# COMPLEMENTS A LA DEMANDE D'AUTORISATION D'EXPLOITER

## Ferme éolienne du Champ Personnette SAS

Commune de Erches et Warsy (80)

Mai 2022

Carte : Etude encerclement après - projet  
(extrait page 136 Volet paysager complété - avril 2022)

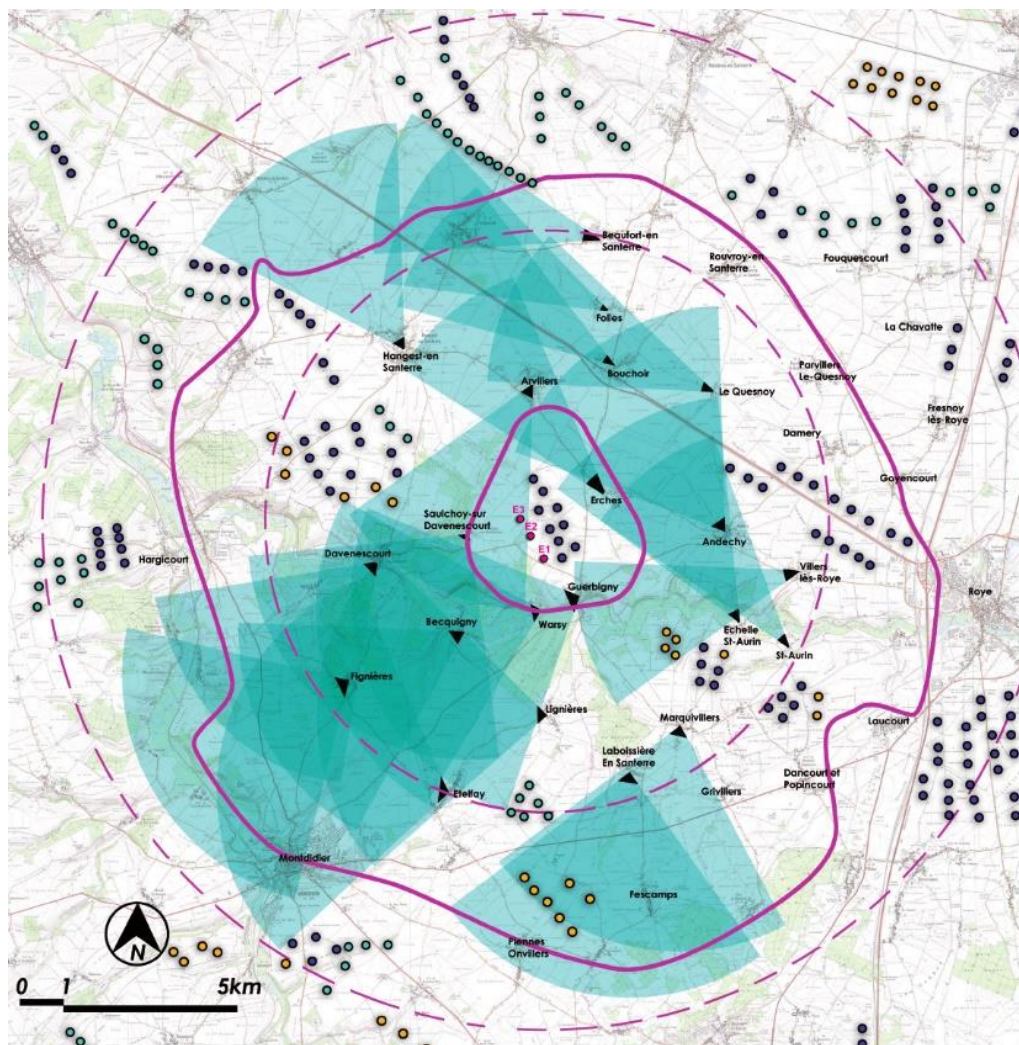
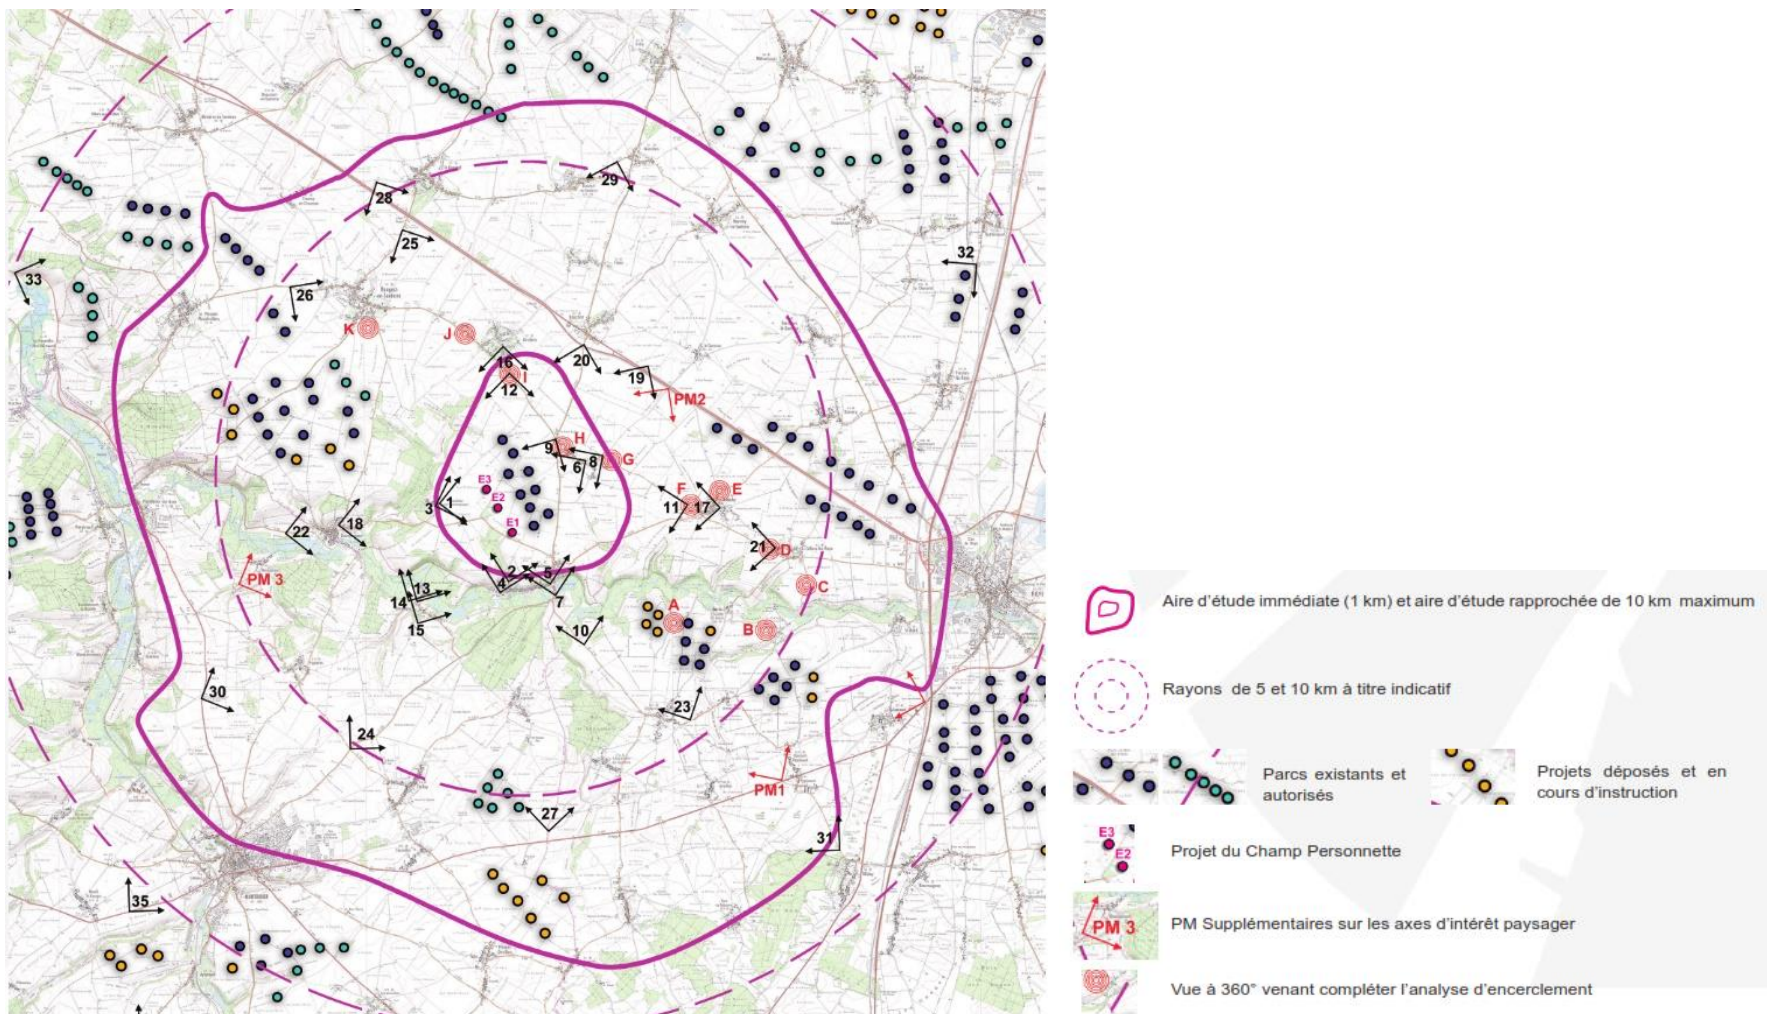
*Il serait judicieux d'ajouter des cartographies avec les angles de respirations existants à une distance de 5 à 10 km selon le contexte éolien, depuis chaque lieu de vie proche du projet et, dans un second temps, les angles de respiration avec la prise en compte du projet.*

**L'étude d'encerclement après-projet** pour les communes situées dans un rayon de 5 km autour de la Zone d'Implantation Potentielle (ZIP) est présentée page 136 à 143 du volet paysager complété d'avril 2022 (Cf. dossier « Champ\_personnette\_06\_Etude\_impact\_consolidée\_annexes »).

Par rapport à l'étude d'encerclement avant-projet, l'étude après projet montre que les bourgs de Arvillers, Hangest-en-Santerre et Villers-lès-Roye présente une faible respiration. Sur ces lieux de vie une étude à 360° par photomontages a été effectuée, ainsi que pour les bourgs d'Erches/ Petite Erches, Andechy, Echelle-St-Aurin et St Aurin. Cette analyse à 360 ° est réalisée à partir de photomontages depuis 2 à 3 points de vue différents par lieux de vies, pour avoir une analyse comparative selon la position de l'observateur par rapport au bourg. Ces photomontages notés A à K sur la carte page suivante sont présentés page 364 à 451 du volet paysager complété d'avril 2022.

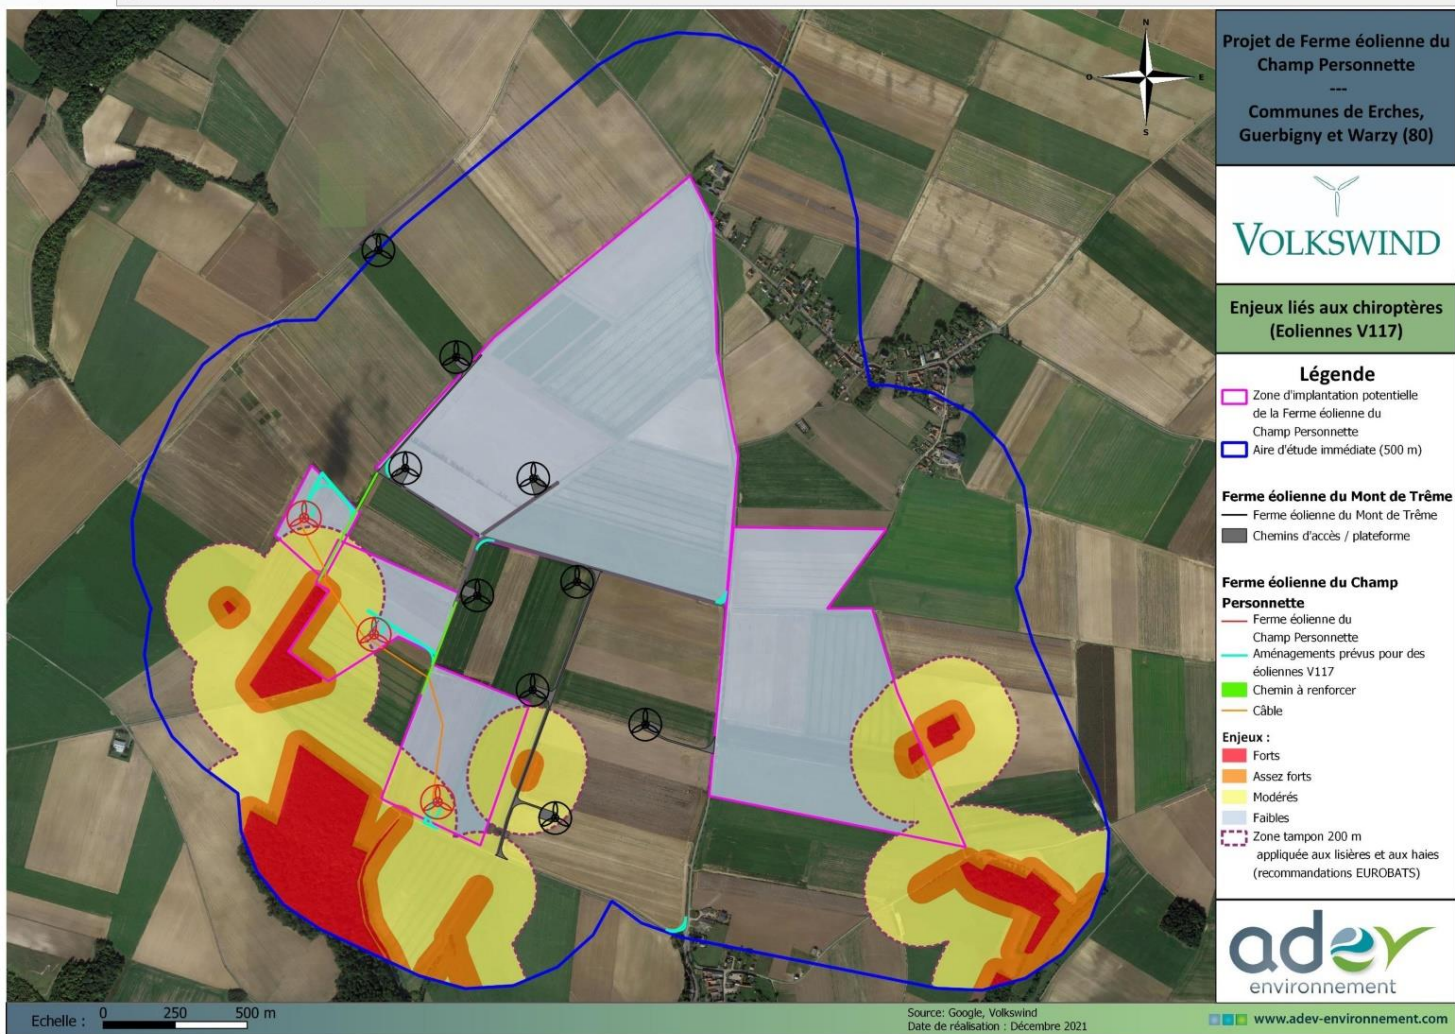
*Les distances aux éléments boisés sont indiquées, les 3 éoliennes du projet sont à moins de 200 m des éléments boisés. Par ailleurs, la distance aux éléments boisés se calcule en bout de pale (voir le diaporama présenté aux porteurs de projets éoliens le 18 octobre 2019 : <http://www.hauts-de-france.developpement-durable.gouv.fr/?Retour-sur-la-reunion-a-destination-des-bureaux-d-etudes-et-des-exploitants-eoliens>). **Ce point doit être modifié dans le dossier.***

*L'implantation d'éoliennes à proximité des lisières aurait dû être évitée. Il convient de justifier pourquoi cette mesure d'évitement n'a pas été recherchée. Par ailleurs, les impacts sont sous-estimés. À minima, en se basant sur le calcul de la distance aux lisières en bout de pale, l'intensité de l'impact est à réévaluer comme suit : modérée à assez forte (E1) pour la Pipistrelle commune.*

Les principaux organismes de protection et d'étude des chauves-souris en Europe (EUROBATS) ou en France (SFPEM) recommandent que les éoliennes ne soient pas installées dans les forêts, ni à une distance inférieure à 200 m des lisières et des haies, compte tenu du risque qu'implique ce type d'emplacement pour toutes les chauves-souris (Source : EUROBATS Publication series n°3, 2008). Cependant, dans le Guide de l'étude d'impact sur l'environnement des parcs éoliens (actualisation 2016) publié par le Ministère de l'Ecologie, de l'Energie du Développement durable et de la Mer, il est indiqué que « *Des recommandations de distances d'éloignement préventives vis-à-vis de tel ou tel milieu (par exemple des lisières ou des forêts) ne peuvent pas être généralisées a priori. A ce jour, aucune étude scientifique ne permet de proposer une échelle de distance rigoureuse* ».

Une zone tampon de 50 m a été appliquée aux haies et aux lisières, car il s'agit d'une zone de chasse et de déplacement privilégiée pour une majorité d'espèces. Cette distance a été déterminée d'après les résultats de l'étude (KELM D. H. et al., 2014) dans laquelle il est montré que l'activité de chasse des chauves-souris est maximale entre 0 et 50 m de distance d'une haie ou d'une lisière et diminue fortement au-delà. Cette différence pourrait s'expliquer par l'abondance de proies à proximité des haies et des lisières (Cf page 192 et 257 de l'expertise faune, flore et milieux naturels de mai 2022 extrait du dossier « Champ\_personnette\_06\_Etude\_impact\_consolidée\_annexes »).

**Aucune des éoliennes ou zone de survol des pâles ne se situe dans un secteur à enjeu fort ou assez fort pour les chiroptères (Cf carte page suivante).**

Comme précisé page 258 de l'expertise faune, flore et milieux naturels de mai 2022, la zone de survol des pâles de l'éolienne E1 se situe 90 m d'une haie. La quasi-totalité de la zone de survol des pâles se situe donc dans une zone à enjeu modéré pour les chiroptères. La zone d'implantation et de survol des pâles se situe sur des monocultures intensives. Ces milieux sont peu attractifs pour les chiroptères en raison notamment de la faible disponibilité en ressources alimentaires (insectes...) contrairement aux prairies, lisières, haies ...
